# **Bescheid**

über die Änderung und Ergänzung der allgemeinen bauaufsichtlichen Zulassung vom 5. September 2013

Z-33,43-968

Wärmedämm-Verbundsysteme mit angedübelten und angeklebten Dämmplatten

Anlage 9

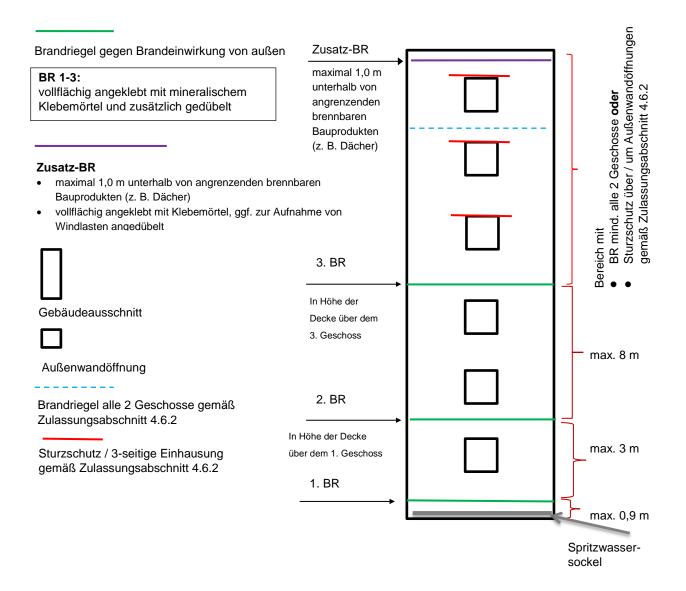
Für schwerentflammbare WDVS mit bis zu 300 mm dicken EPS-Platten müssen zusätzlich zu den in Abschnitt 4.6.2 enthaltenen Bestimmungen folgende konstruktiven Maßnahmen gegen eine Brandeinwirkung von außen ausgeführt werden: (siehe Anlage 9)

- 1. ein Brandriegel an der Unterkante des WDVS bzw. maximal 90 cm über Geländeoberkante oder genutzten angrenzenden horizontalen Gebäudeteilen (z. B. Parkdächer u. a.)

- 2. ein Brandriegel in Höhe der Decke des 1. Geschosses über Geländeoberkante oder angrenzenden horizontalen Gebäudeteilen nach Nr. 1, jedoch zu dem darunter angeordneten Brandriegel mit einem Achsabstand von nicht mehr als 3 m. Bei größeren Abständen sind zusätzliche Brandriegel einzubauen.

- 3. ein Brandriegel in Höhe der Decke des 3. Geschosses über Geländeoberkante oder angrenzender horizontaler Gebäudeteile nach Nr. 1, jedoch zu dem darunter angeordneten Brandriegel mit einem Achsabstand von nicht mehr als 8 m. Bei größeren Abständen sind zusätzliche Brandriegel einzubauen.

- 4. weitere Brandriegel an Übergängen der Außenwand zu horizontalen Flächen (z. B. Durchgänge, -fahrten, Arkaden), soweit diese in dem durch einen Brand von außen beanspruchten Bereich des 1. bis 3. Geschosses liegen.

- Höhe ≥ 200 mm
- nichtbrennbare Mineralwolle-Lamellenstreifen, Baustoffklasse A1 oder A2 nach DIN 4102-1 bzw. Klasse A1 oder A2 - s1,d0 nach DIN EN 13501-1, nicht glimmend, aus Steinfasern mit einem Schmelzpunkt von mindestens 1000 °C geprüft nach DIN 4102-17, mit einer Rohdichte zwischen 60 und 100 kg/m³

- mit mineralischem Klebemörtel (Bindemittel: Kalk und/oder Zement) vollflächig angeklebt und
- zusätzlich mit WDVS-Dübeln angedübelt (entweder durch den bewehrten Unterputz hindurch, oberflächenbündig unter dem bewehrten Unterputz oder im Mineralwolle-Lamellendämmstoff versenkt)

- Verdübelung mit zugelassenen WDVS-Dübeln bestehend aus Dübelteller und Hülse aus Kunststoff sowie Spreizelement aus Stahl, Durchmesser des Dübeltellers ≥ 60 mm, Randund Zwischenabstände der Dübel: mindestens 10 cm nach oben und unten, maximal 15 cm zu den seitlichen Rändern eines Brandriegel-Streifenelements sowie maximal 45 cm zum benachbarten Dübel
